サスペンション形サドル仕様変更のお知らせ

サスペンション形サドル: MP 形、MP-U 形

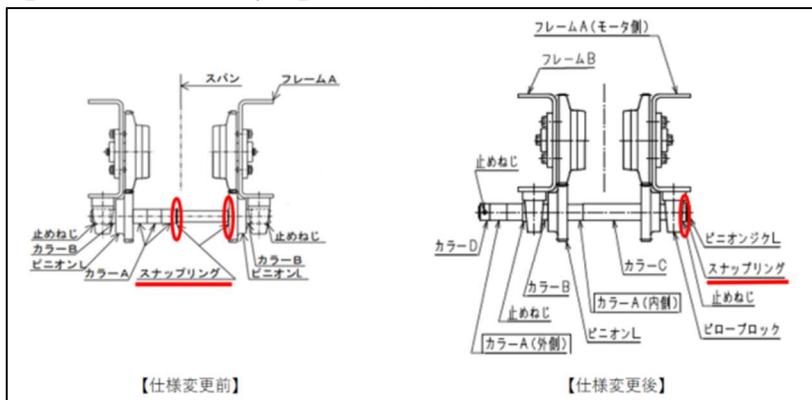
- ①ピニオンジクLのスナップリング位置をピニオンLの内側からピローブロック外側に変更。
ピニオンジクLのスナップリング位置を設計変更することにより、ピローブロックから抜きやすくし、
クレーン施工時の走行レール幅に対応するためのサドルフレーム幅の調整作業を容易にすることで、
ピローブロックを取り外さなくてもよい環境を整えました。

②ギヤカバーの取付

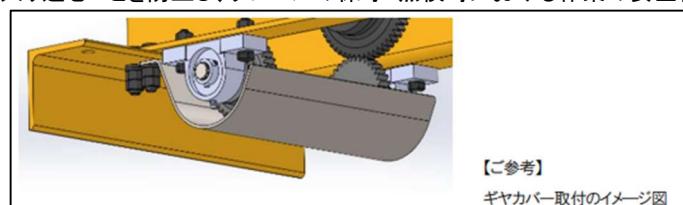
ピニオンL、ピニオンジクLをギヤカバーで覆う形状を標準仕様とすることで、
ギヤ部に直接手が入り込むことを防止し、クレーンの保守・点検時における作業の安全性を向上させます。
